改善箇所説明図

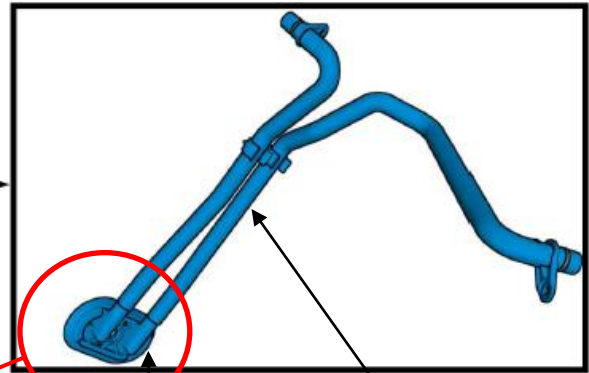
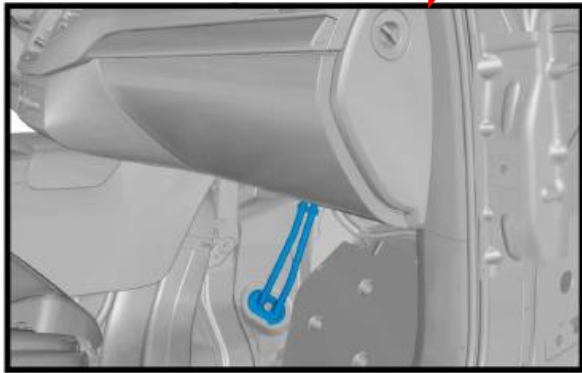
基準不適合発生箇所

コネクター部

ドレンホース
アッセンブリー

基準不適合発生箇所

エアコンにおいて、ドレンホースの車体への組付け作業が不適切なため、ドレンホースコネクター部に内装が噛み込んでいるものがある。そのため、エアコンの凝縮水が車内に漏れ出して、通信回路の配線の接続コネクター内部に浸入し、そのままの状態で使用を続けると、端子が腐食して接触不良となり、エアバッグの警告灯やエンジン警告灯が点灯し、最悪の場合、衝突時にエアバッグが展開しないおそれがある。

全車両、ドレンホースの取り付け状態を点検し、正しく取り付けられていない場合は、新品と交換する。また、接続コネクター端子の状態を確認し、異常が認められた場合は接続コネクターの端子交換を行なう。
